V Říčanech dne 24. 04. 2023
Reg. č.: VZ-604/22
Č.j.: 1088/23/KSUS/R/BAL
Vyřizuje: Bc. Lukáš Balog

Vysvětlení zadávací dokumentace č. 10-39 k veřejné zakázce „III/0042 Líšnice, rekonstrukce silnice a III/1025 Bojov-Klínec, rekonstrukce silnice - silnice III/1025 a III/0042 Jíloviště - Líšnice“

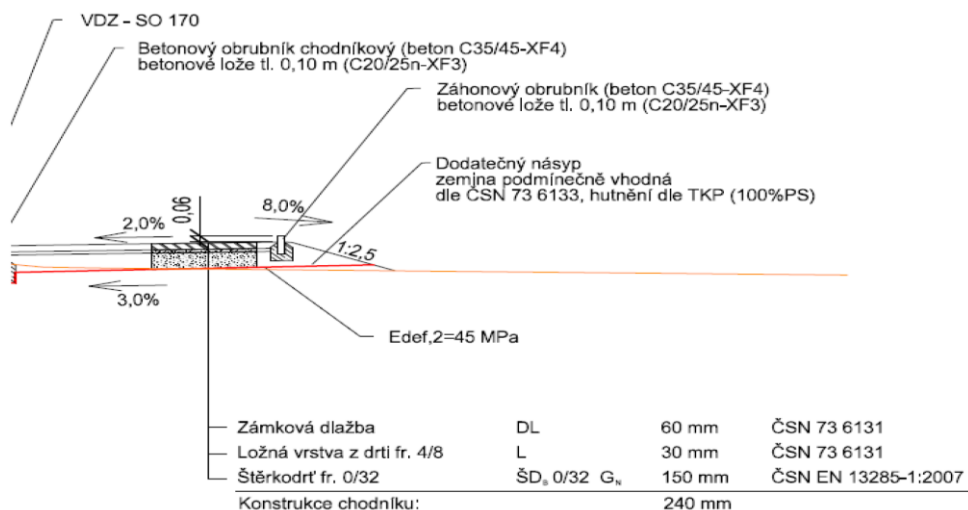
15.	Znění žádosti o vysvětlení zadávací dokumentace													
	<p>Štěrbínový žlab v SO 101 Ve výkazu výměr III/0042 Líšnice, rekonstrukce silnice v položce č. 22 v SO 301 Dešťová kanalizace v km 0,780 - 1,120 je:</p> <table border="1" style="width: 100%; border-collapse: collapse;"> <tr> <td style="width: 5%;">22</td> <td style="width: 10%;">897526</td> <td style="width: 45%;">VPUSŤ ODVOD ŽLABŮ Z BETON DÍLCŮ SV. ŠÍŘKY DO 400MM</td> <td style="width: 5%;">KUS</td> <td style="width: 10%;">4,000</td> <td style="width: 10%;">0,00</td> <td style="width: 10%;">0,00</td> </tr> </table> <p style="margin-left: 20px;">OV1 - OV4 dle situace u štěrbinových žlabů (v SO 101) 4=4,000 [A] položka zahrnuje dodávku a osazení předepsaného dílce včetně mříže nezahrnuje předepsané podkladní konstrukce</p>							22	897526	VPUSŤ ODVOD ŽLABŮ Z BETON DÍLCŮ SV. ŠÍŘKY DO 400MM	KUS	4,000	0,00	0,00
	22	897526	VPUSŤ ODVOD ŽLABŮ Z BETON DÍLCŮ SV. ŠÍŘKY DO 400MM	KUS	4,000	0,00	0,00							
<p>Jediná zmínka o štěrbinovém žlabu je viz níže:</p> <p style="margin-left: 20px;">Km 0,720 vlevo – nároží sjezdu až ke štěrbinovému žlabu bude odfrézováno a upraveno ve stejném složení a zesílení jako na silnici III/0042</p> <p style="margin-left: 20px;">Ve výkazu výměr v objektu SO 101 Rekonstrukce komunikace km ZU - km 1,020, ale položka na ocenění štěrbinového žlabu chybí.</p> <p style="margin-left: 20px; color: blue;">Dotaz: Doplní zadavatel do objektu SO 101 položku pro ocenění štěrbinového žlabu?</p>														
Vysvětlení zadávací dokumentace														
Uvedená položka není součástí SO301 – ze soupisu bude odstraněna. Zadavatel zasílá opravený soupis prací.

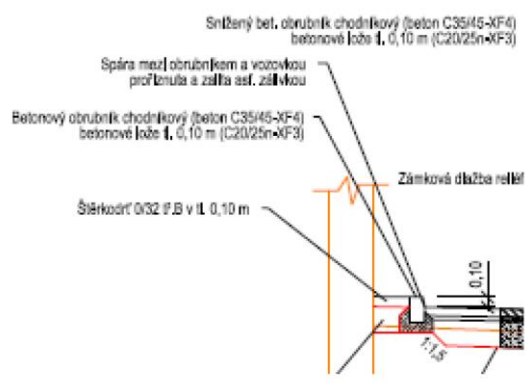
Výplň spár asfaltem mezi chodníkovým obrubníkem a dlažbou v SO 154 Ve výkazu výměr III/0042 Líšnice, rekonstrukce silnice v položce č. 19 v Úprava parkování v km 1,490 - 1,580 vlevo je uvažováno se zalitím spár mezi obrubníkem a dlažbou.

19	58910	VÝPLŇ SPAR ASFALTEM	M	117,000	0,00	0,00
		- asfaltová záливka mezi obrubníkem u vozovky a dlažbou - asfaltová záливka mezi obrubníkem a dlažbou				
		SITUACE				
		117=117,000 [A]

<p>Zalítí spár mezi obrubníkem a dlažbou a se neprovádí.</p> <p>Dotaz: Vymaže zadavatel z výkazu výměr položku týkající se zalítí spár mezi obrubníkem a zámkovou dlažbou?</p>
<p>Vysvětlení zadávací dokumentace</p>	
<p>Položka bude vypuštěna. Zalítí spár mezi obrubníkem a vozovkou je součástí SO 104.</p>

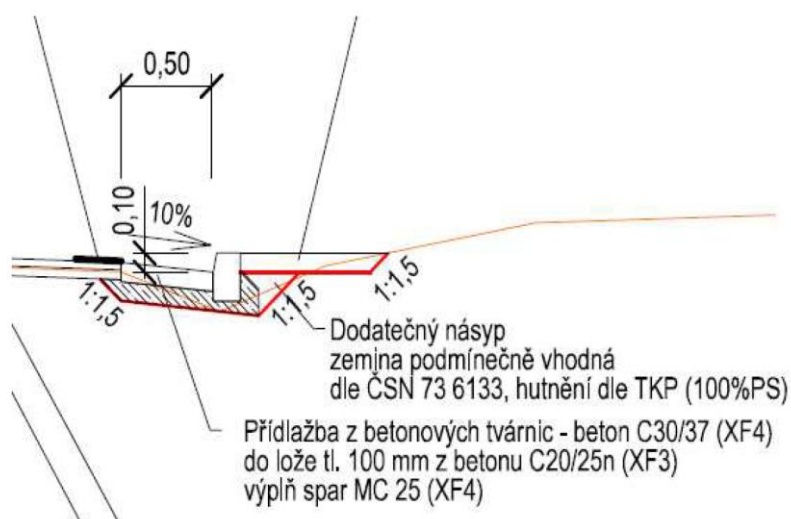
20.	<p>Znění žádosti o vysvětlení zadávací dokumentace</p>						
	<p>Přídlažba v objektu SO 104 V PD v objektu SO 104 Rekonstrukce komunikace km 1,480 - km 1,720 je ve vzorovém řezu v km 1,480 – 1,595 vpravo zakreslená přídlažba z betonových tvárnic. Domníváme se, že ve výkazu výměr tato položka chybí.</p>

Dotaz: Doplní zadavatel do výkazu výměr položku pro přídlažbu z betonových tvárnic?

Účastník soutěže má zřejmě k dispozici špatný vzorový řez. V dokumentaci DSP i PDPS je v místě přídlažby použita dlažba z malých žulových kostek. V soupisu prací je tato položka vykázána položkou č. 19 58222 DLÁŽDĚNÉ KRYTY Z DROBNÝCH KOSTEK DO LOŽE Z MC.

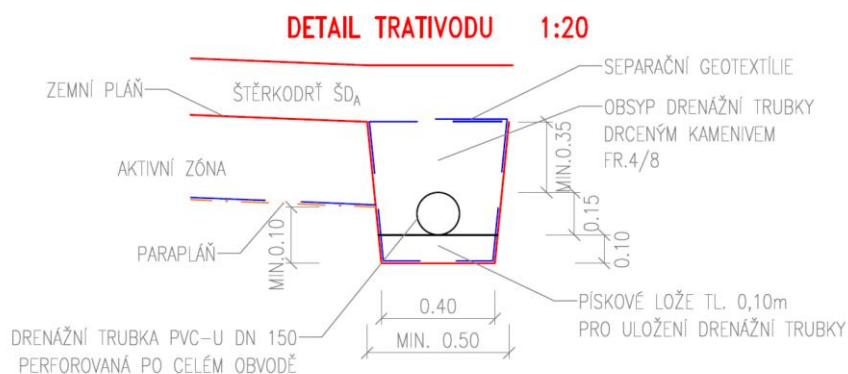
Místo určené investorem na uložení kamenných obrubníků Ve výkazu výměr III/1025 **Bojov - Klíнец**, rekonstrukce silnice v položce č. 11 v SO 104 Úprava křižovatky silnic III/1025 a III/0042 je položka doplněna o popis: vč. odvozu a uložení na místo určení investorem

Dotaz: Upřesní zadavatel, kam má účastník odvézt vybourané kamenné obrubníky?

Zadavatel sděluje, že vybourané obrubníky požaduje uložit na dvůr KSUS ve Strnadech.

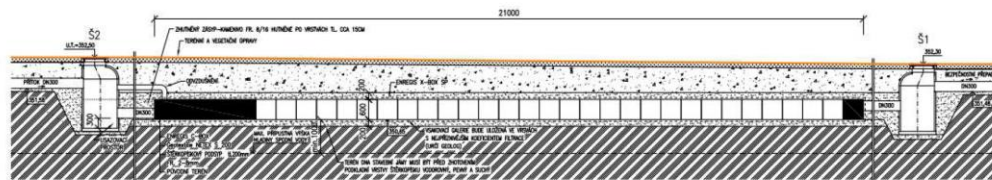
23.	Znění žádosti o vysvětlení zadávací dokumentace Vsakovací box č. 1 V PD v TZ III/1025 Bojov - Klíнец , rekonstrukce silnice v SO 301 Dešťová kanalizace v obci Klíнец je půdorysný rozměr plošného zasakovacího
-----	--

objektu je 4,2 x 21 m, hloubka 1,2 m

ale v PD v situaci je rozměr 4,2 x 21 x 1,2 m a

v PD v příloze C8_10_Vsakovací objekty **pouze jedna vrstva.**

Dotaz: Upřesní zadavatel hloubku vsakovacího objektu č. 1, vč. půdorysného rozměru a počet boxů o rozměrech 0,6x0,6x0,6 m?

Zadavatel požaduje provedení vsakovací s retenčním objemem 92,8m³ při vsakovací ploše 100,8m². Příloha č. 10 SO 301 slouží jako typový příklad možného provedení.

SKLADBA VSAKOVACÍHO SYSTÉMU ENREGIS – PŮDORYS VSAKU 2
M 1:100

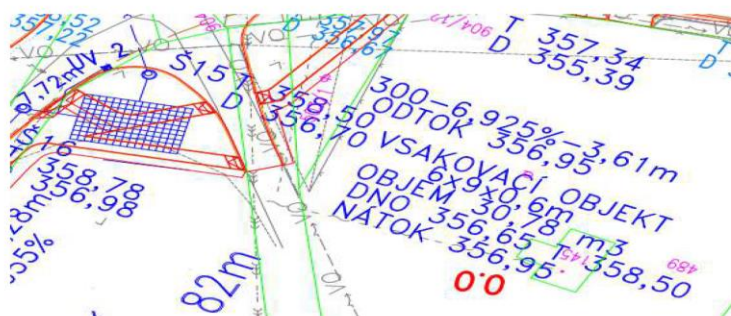
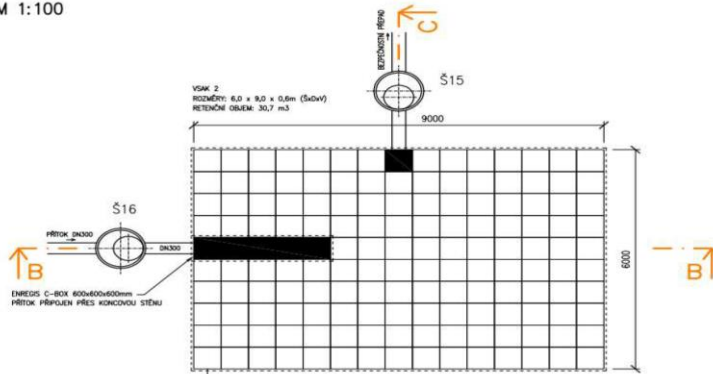
Vsakovací box č.2

Půdorysný rozměr plošného zasakovacího objektu 6x10,2 m, hloubka 0,6 m. Pro tyto rozměry bude použito 170 kusů boxů (10 ks x 17 ks x 1 ks)

v PD v situaci je rozměr 6,0 x 9,0 x 0,6m a

v PD v příloze C8_10_Vsakovací objekty jsou rozměry 6,0 x 9,0 m

Dotaz: Upřesní zadavatel rozměr vsakovacího objektu č. 2, vč. počtu boxů o rozměrech 0,6x0,6x0,6 m?

Zadavatel požaduje provedení vsakovací s retenčním objemem 33,4m³ při vsakovací ploše 68,2m². Příloha č. 10 SO 301 slouží jako typový příklad možného provedení.

S0105-SILNICE III/1025
KATEGORIE S7,5

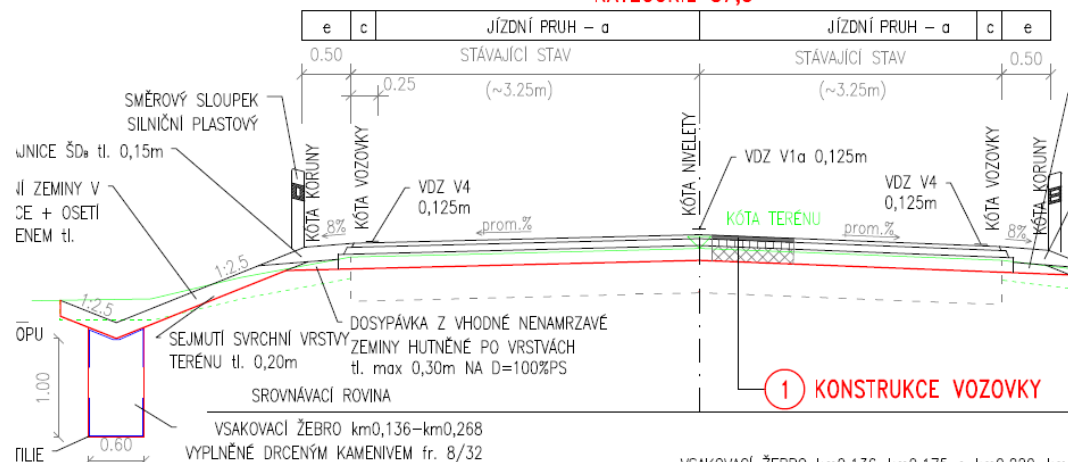
Znění žádosti o vysvětlení zadávací dokumentace							
35.	„C2_4_Vzorove pricne rezy“ Dle vzorového příčného řezu má být v SO 105 zařazeného do akce: III/1025 Bojov – Klíнец, rekonstrukce ilnice položena vrstva ACL 16+ v tloušťce 70mm. Výkaz

výměr tuto položku neobsahuje.

Uvede zadavatel ZD do souladu?

Zadavatel uveřejňuje upravený soupis prací, kde je upravena položka pro ložní vrstvu.
